**DODATOK Č. 4**

k zmluve o dielo č. POO-SNN-STA-0001 na predmet projektu

„Dostavba a rekonštrukcia lôžkovej časti NsP Spišská Nová Ves, a.s.“

I.104\_ SKRIŇA\_ IZBA JEDNOPOSTELOVÁ VIP\_ ( SKRIŇA VSTAVANÁ)\_ 1800x500x2100

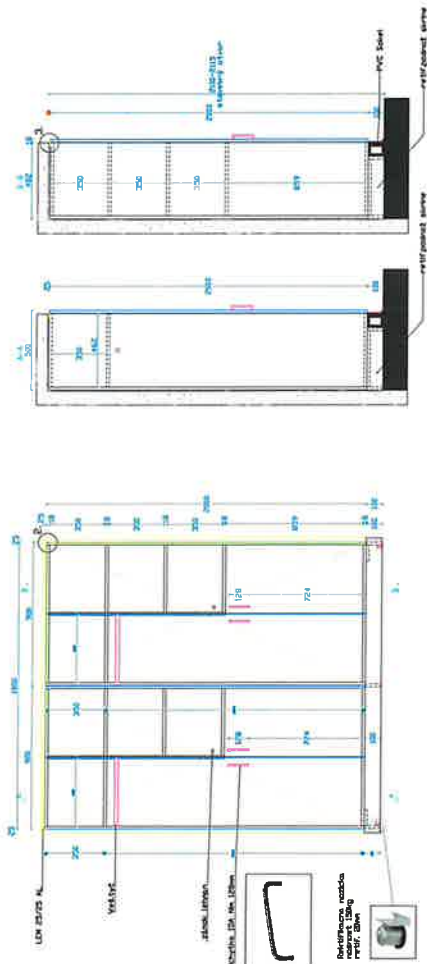
Stavebný okraj zameraný 29.5.2025 šírka 3105 výška 2118(soška100mm) hĺbka 505mm.

ŠATNÍKOVÁ SKRIŇA - Zmena / úprava

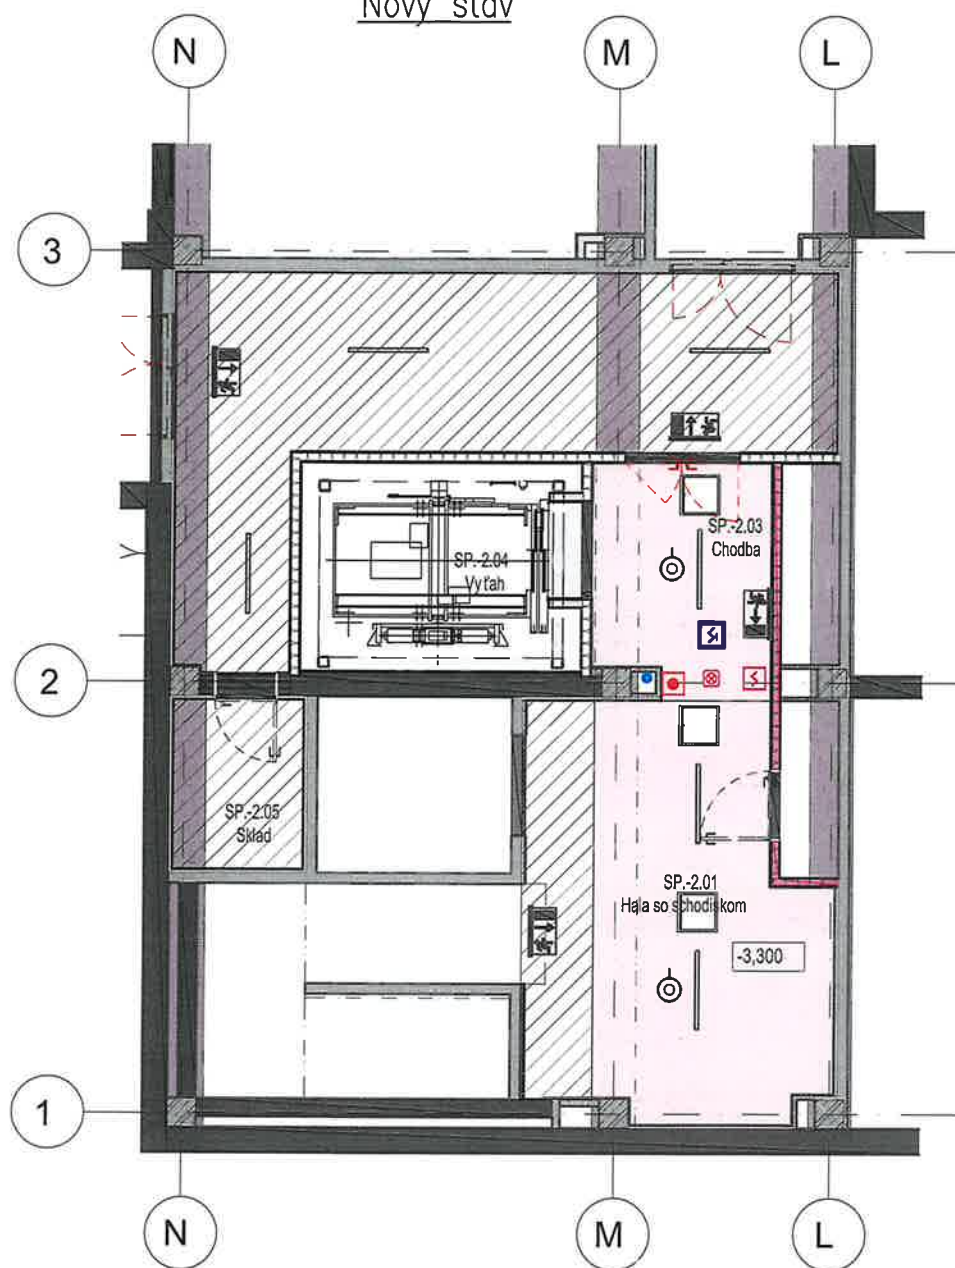
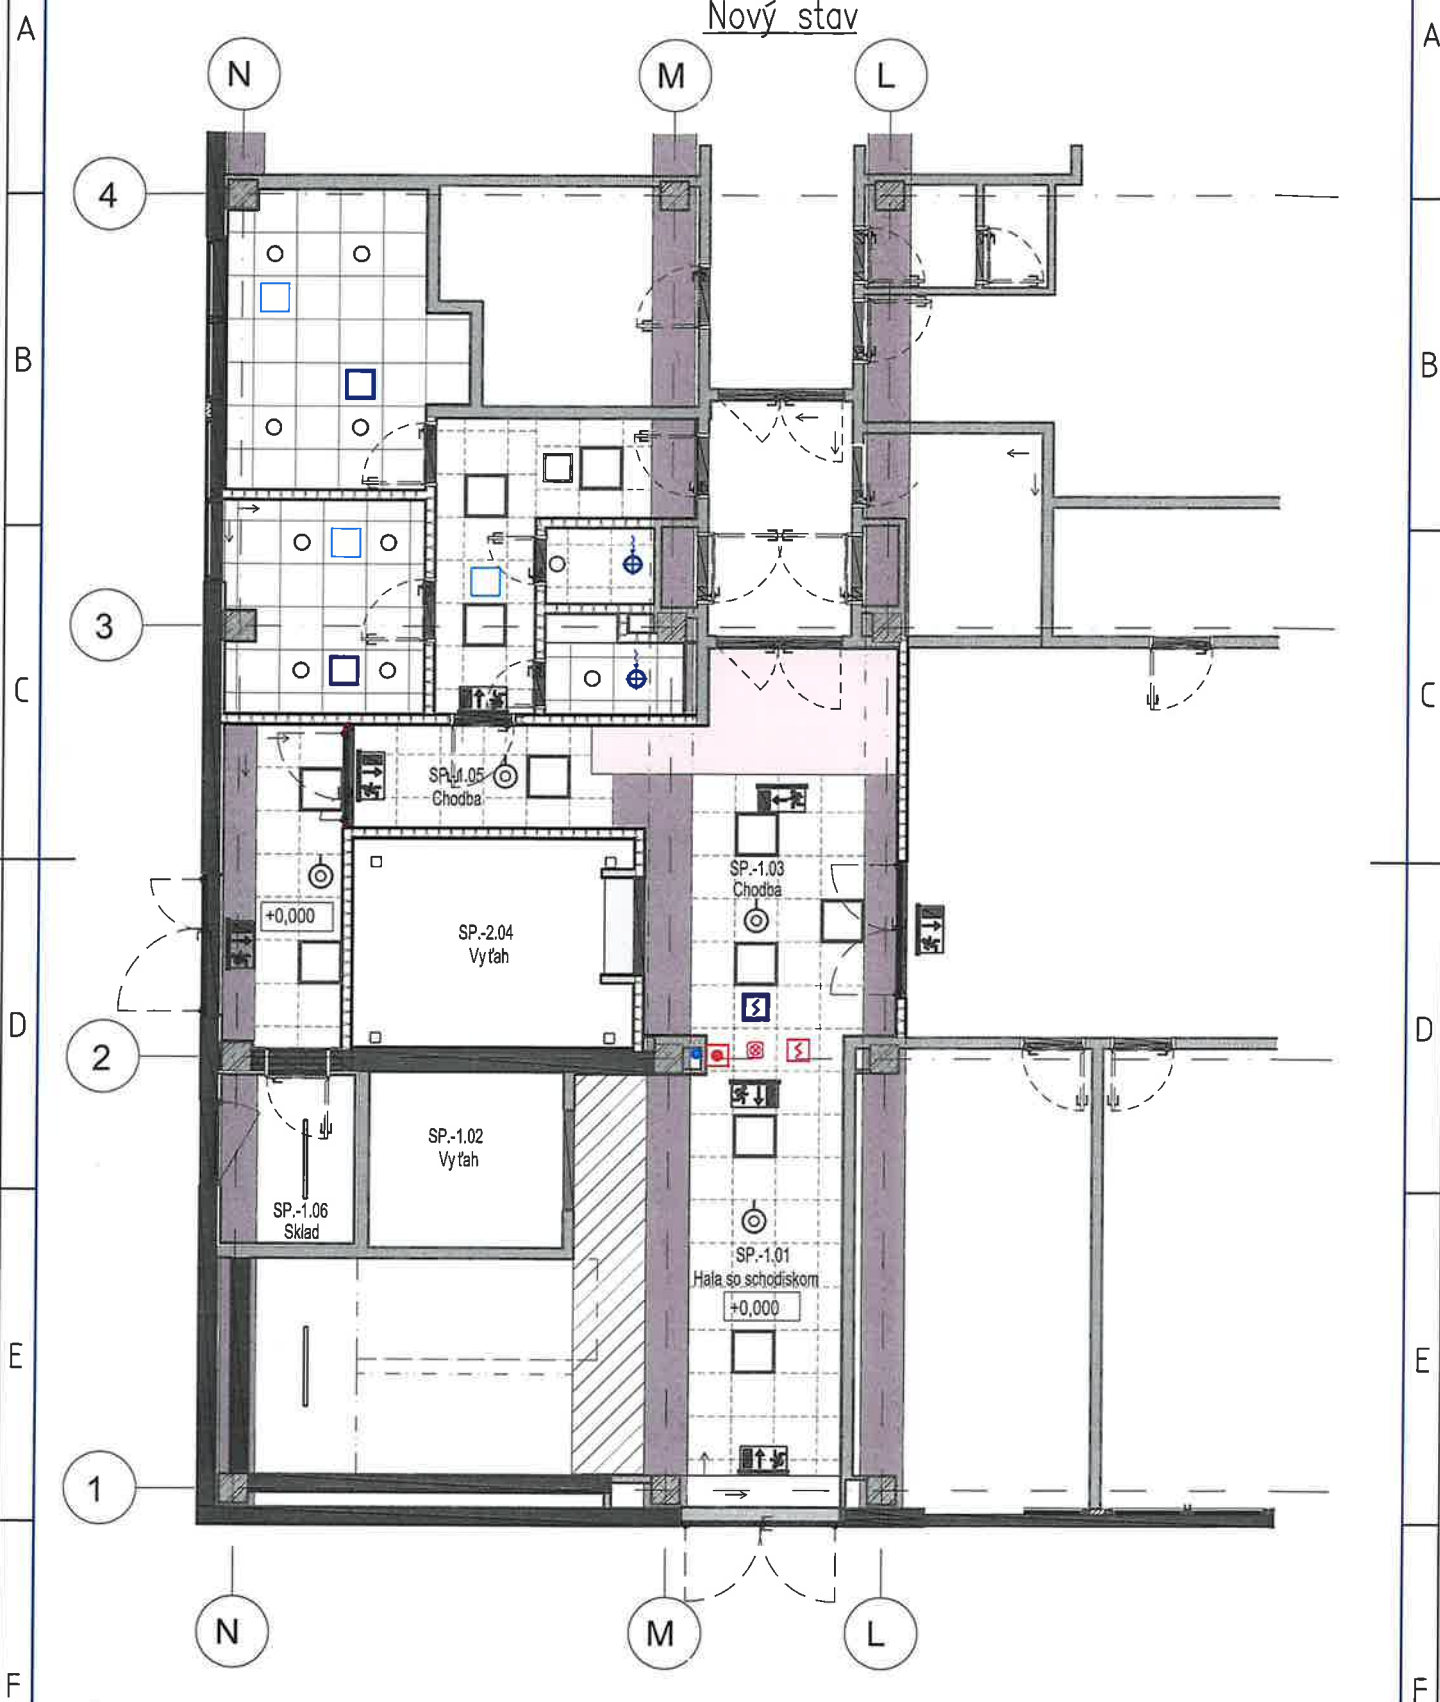
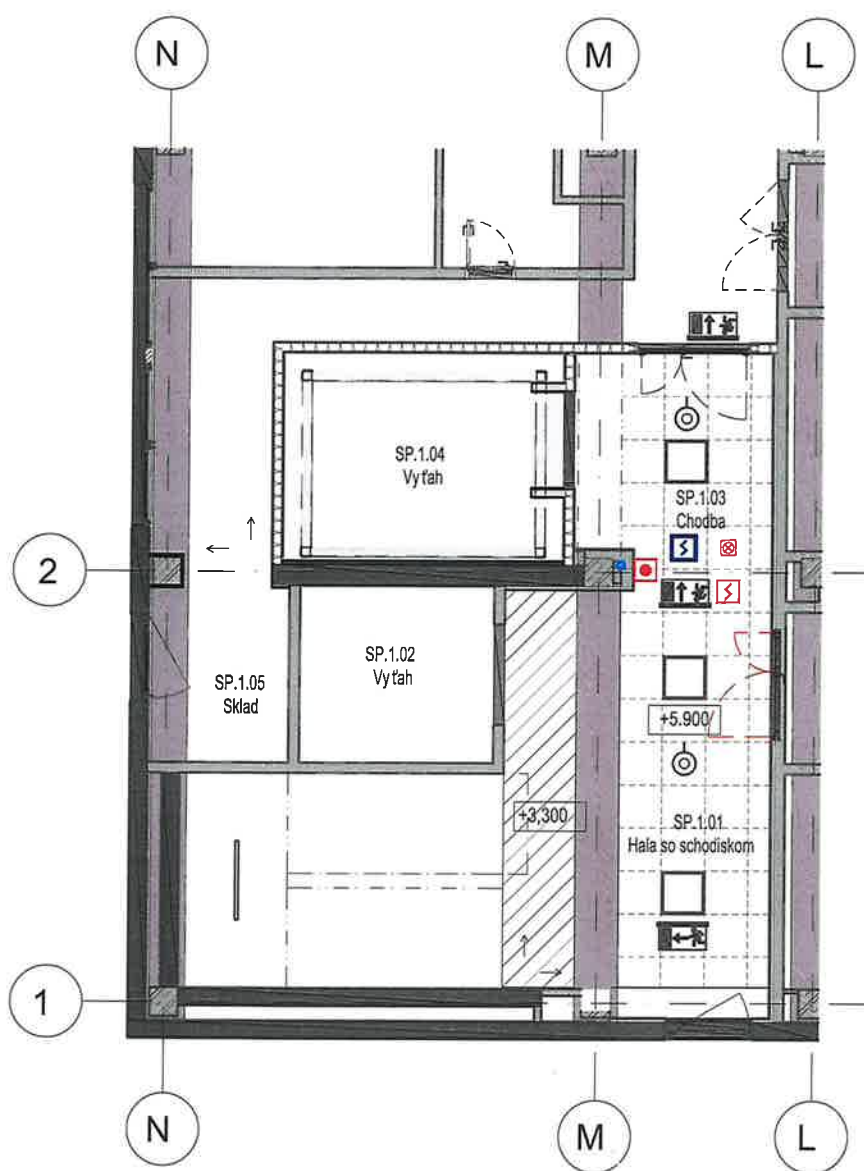
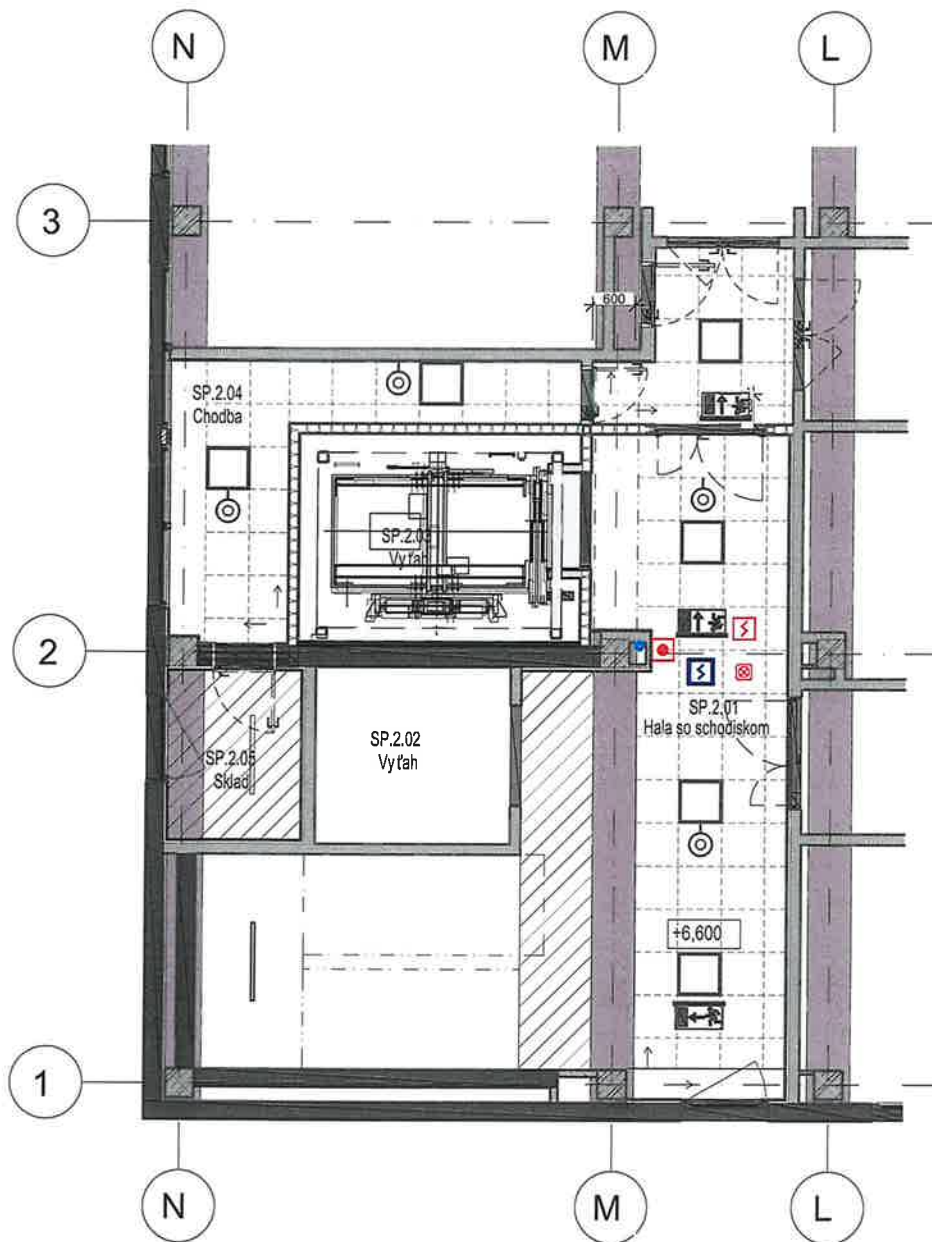
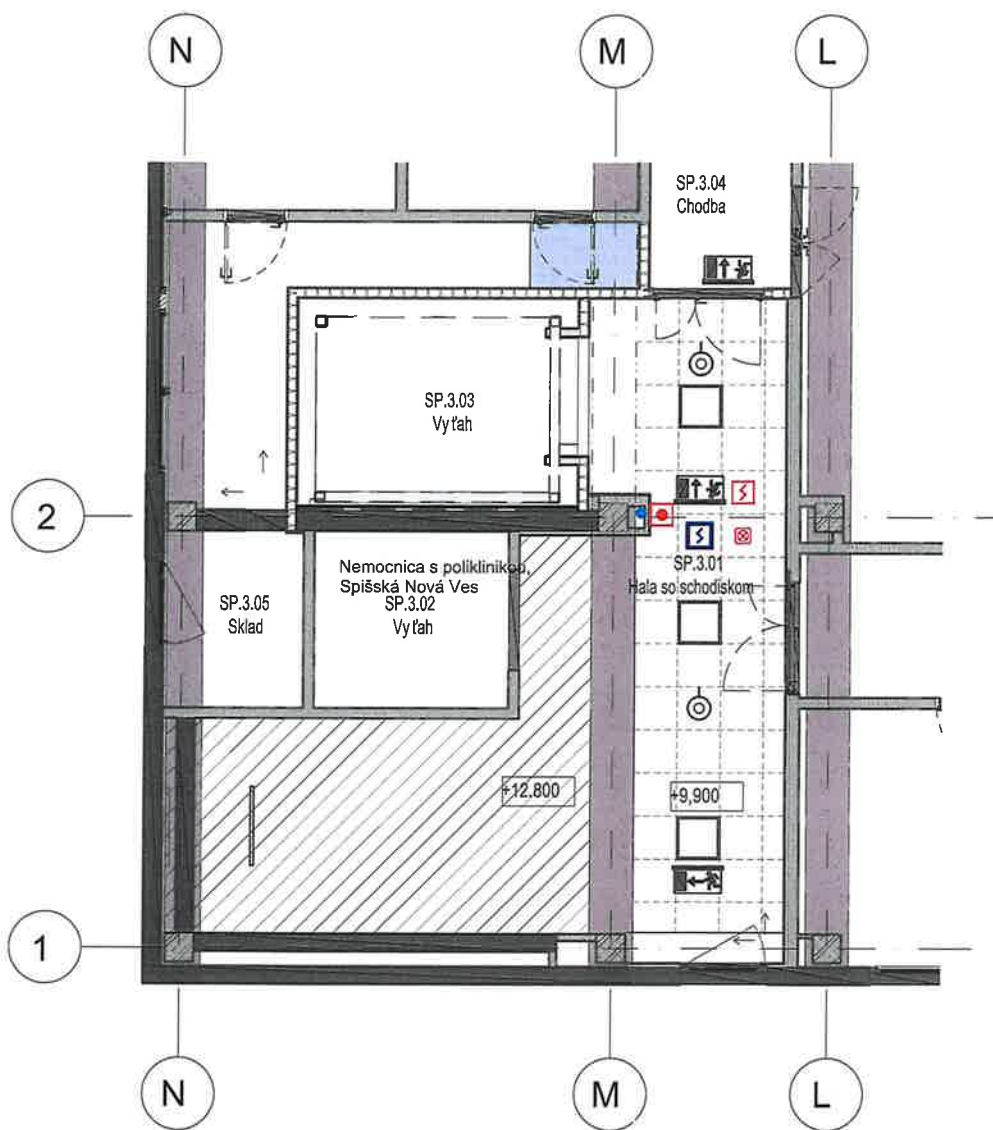
PODORYS 2.PP - DOPLNENIE EPS

PODORYS 1.PP - DOPLNENIE EPS

PODORYS 1.NP - DOPLNENIE EPS

PODORYS 2.NP - DOPLNENIE EPS

PODORYS 3.NP - DOPLNENIE EPS
